CORNARE	Número de Expediente: 053760424539	
NÚMERO RADICADO:	131-0454-2020	
Sede o Regional:	Regional Valles de San Nicolás	
Tipo de documento:	ACTOS ADMINISTRATIVOS-RESOLUCIONES AM...	
Fecha:	24/04/2020	Hora: 12:58:35.21... Folios: 9

POR MEDIO DE LA CUAL SE MODIFICA UN PERMISO DE VERTIMIENTOS Y SE ADOPTAN OTRAS DETERMINACIONES

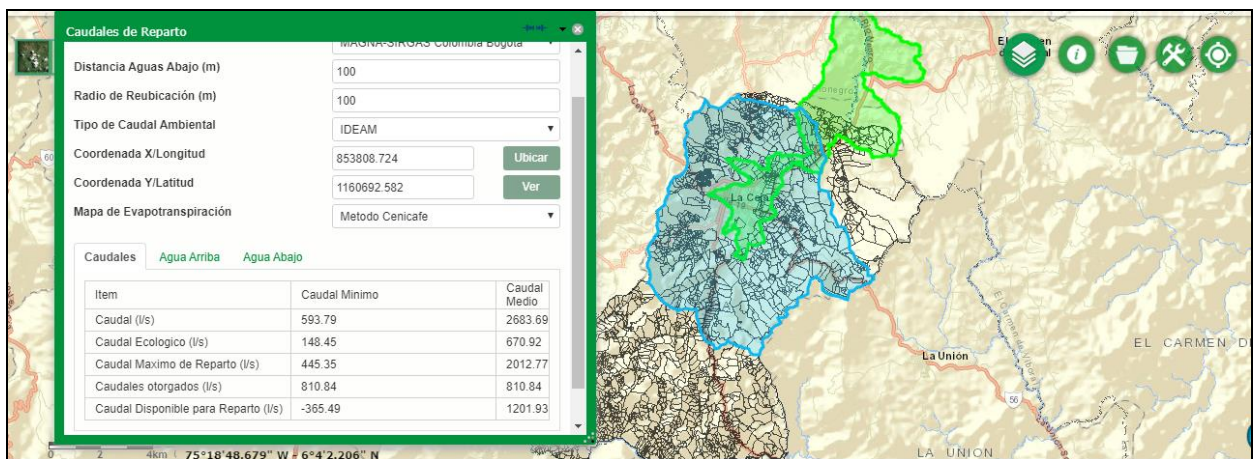
Estructura de entrega a la quebrada La Pereria: Los efluentes de los sistemas de tratamiento descargarían en tubería de PVC de 8 pulgadas de diámetro y 100 m de longitud hasta la Quebrada La Pereira, la obra de la descarga propuesta es en concreto con las siguientes dimensiones: longitud = 1 m, altura = 1.5 m y ancho = 1.3 m, profundidad de la base = 96.5 cm y profundidad del tubo = 76.18 cm; acorde a lineamientos del decreto 050 de enero 18 de 2018, artículo 9, ítem 9.
